Dot. Przetargu nieograniczonego na „Przebudowa budynku Komendy Powiatowej Straży Pożarnej przy ul. Batorego 10 w Człuchowie”

nr sprawy: PT.2370.5.2020

WYJAŚNIENIA ZWIĄZANE Z TREŚCIĄ SIWZ NR 1

Nazwa rysunku: PARTER

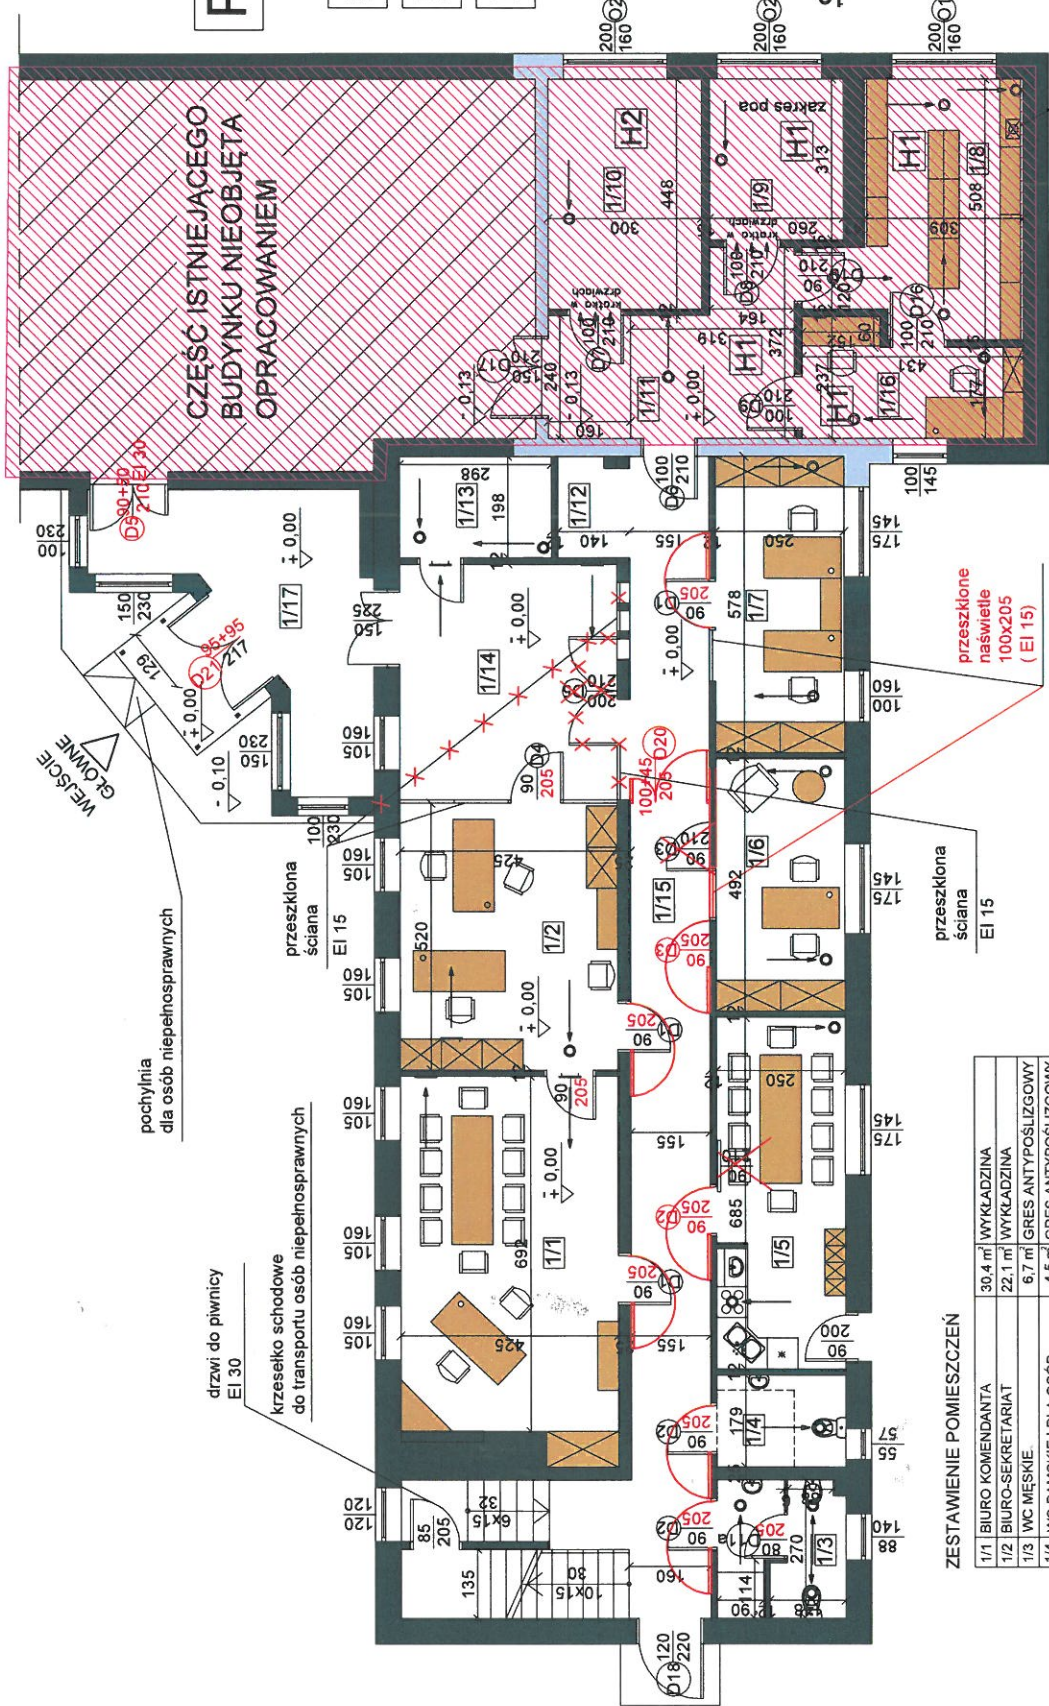
W projekcie budowlanym przewidziano wykonanie fundamentów pod ścianki działowe murowane. W przedmiarze brak pozycji dotyczących prac ziemnych i fundamentowych. Czy należy wykonać?

W projekcie budowlanym założono wymianę okien 01 oraz 02. W przedmiarze brak pozycji. Czy należy wycenić?

W części konstrukcyjnej projektu wykazano belkę żelbetową "Poz. 1.1" oraz rdzenie żelbetowe. W przedmiarze brak prac związanych z ich wykonaniem. Czy należy wycenić?

W przedmiarze uwzględniono mniej m2 drzwi niż wynika to z projektu. Prosimy o wyjaśnienie.

Zmiany naniesione w projekcie zamiennym nie są jednoznaczne, np. drzwi D5 występują dwa razy, w różnych rozmiarach i klasie odporności ogniowej; dla niektórych drzwi zmieniono klasę, inne pozostawiając bez informacji, czy zostaje klasa sprzed zmiany, czy są to drzwi bezklasowe. Prosimy o wskazanie które drzwi są w jakiej klasie odporności ogniowej.

Prace te wykonane zostały w związku z wcześniejszym postępowaniem. Prace budowlane nieobjęte tym przetargiem zgodnie z załącznikiem rysunkowym załączonym do wyjaśnienia.

Prace te wykonane zostały w związku z wcześniejszym postępowaniem. Prace budowlane nieobjęte tym przetargiem zgodnie z załącznikiem rysunkowym załączonym do wyjaśnienia.

Prace te wykonane zostały w związku z wcześniejszym postępowaniem. Prace budowlane nieobjęte tym przetargiem zgodnie z załącznikiem rysunkowym załączonym do wyjaśnienia.

Częściową wymianę drzwi wykonano w związku z wcześniejszym postępowaniem. Prace budowlane nieobjęte tym przetargiem zgodnie z załącznikiem rysunkowym załączonym do wyjaśnienia.

Wymiary drzwi przyjmować zgodnie z rysunkiem. Określenie stolarki drzwiowej w pom. wiatrołapu D5 niepoprawne. Zmieniono klasę odporności ogniowej stolarki drzwiowej z EI60 na EI30 w całej dokumentacji zgodnie z „Ekspertyzą techniczną przeciwpożarową dotyczącą warunków techniczno –

budowlanych budynku w zakresie ochrony przeciwpożarowej” określającej warunki ochrony przeciwpożarowej stanowiącej część dokumentacji projektowej zamiennej. Drzwi przeciwpożarowe objęte postępowaniem przetargowym: drzwi D17 – EI30, drzwi D5 w wiatrołapie - EI30, drzwi do piwnicy - EI30, drzwi D15 - EI30.
